規格變更通知

HS7A 型 非接觸式安全開關

茲因 HS7A 型 非接觸式安全開關的部分規格有所變更，特此通知。

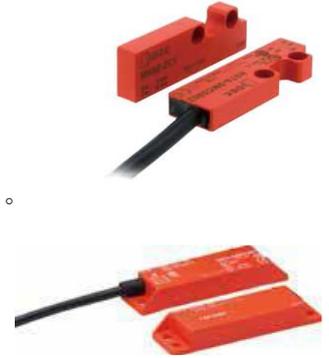
變更 HS7A 型所使用的電纜被覆的材質。雖然變更後的電纜是變更前的電纜為同等品(UL Style 2517/105 °C/300V)，但是跟變更前的電纜相比變更後的電纜比較柔軟。

電纜內的導線、導線的末端加工均無變更。
